改善箇所説明図

改善の内容

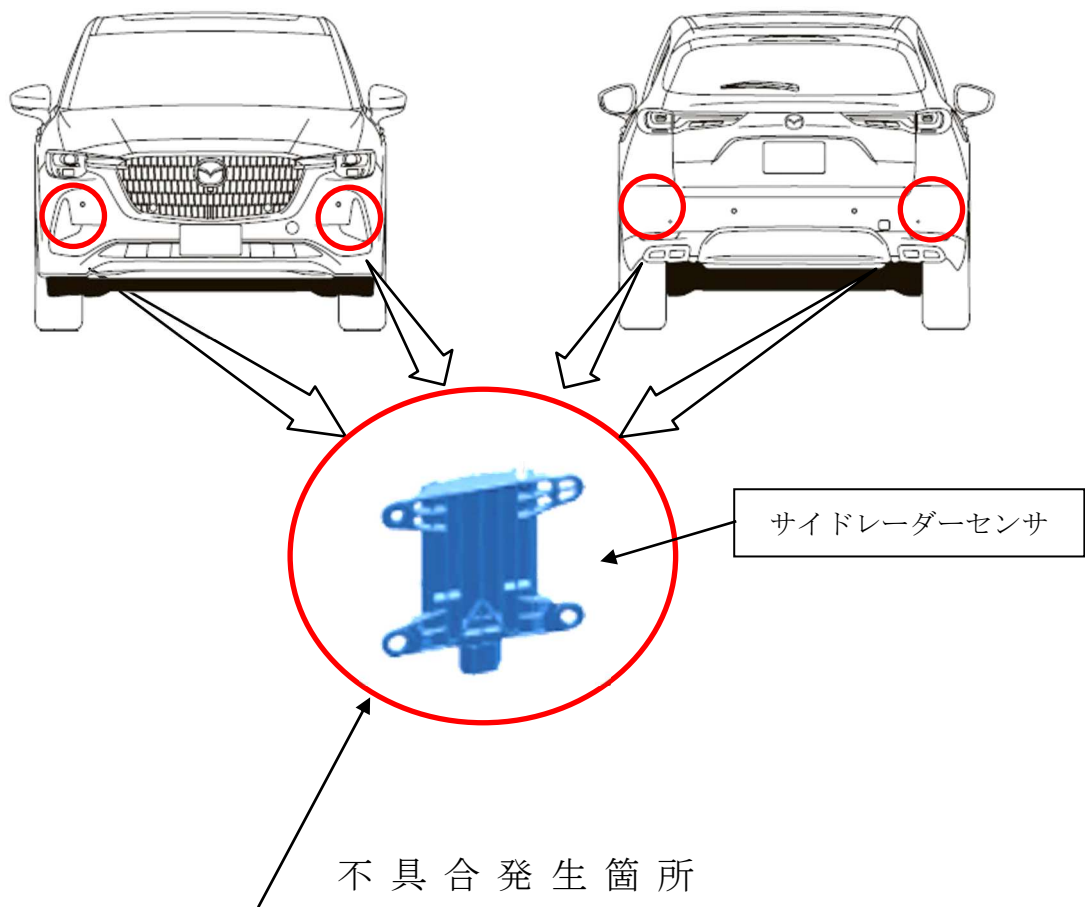
サイドレーダーセンサにおいて、情報処理プログラムが不適切なため、センサが電波を出す角度を補正するための記録情報が、システム遮断時に消失することがある。そのため、センサが対象物の位置を正しく認識できず、前進あるいは後退時に警報音や被害軽減ブレーキが作動しないおそれがある。また、衝突の可能性がないにもかかわらず、警報音が鳴り、最悪の場合、急制動がかかるおそれがある。

全車両、サイドレーダーセンサの制御プログラムを対策プログラムに修正する。なお、サイドレーダーセンサの記録情報が消失している場合は、サイドレーダーセンサを対策品に交換する。

識別：右リヤドア・ロアヒンジ取付けボルト(上側)の頭に黄ペンを塗布する。

注) ☐ は、対策プログラムに修正、もしくは交換する部品を示す。
